INA INFORMACIÓN DE SERVICIO

Polea tensora 531 0851 10

Especificaciones modificadas

Fig. 1: 531 0777 10 – Polea tensora antigua (979743)

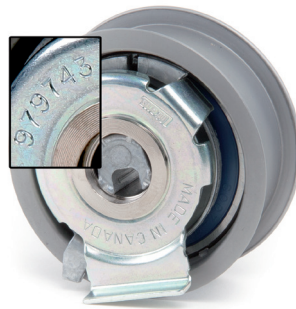
Debido a especificaciones modificadas, la polea tensora 531 0851 10 sustituye a la polea tensora 531 0777 10.

Ambas poleas tensoras se diferencian visualmente solo por el número impreso (Fig. 1 y Fig. 2) de la parte trasera.

Queda prohibido un montaje de la polea tensora con el número 979743 para la polea tensora con el número 979830.
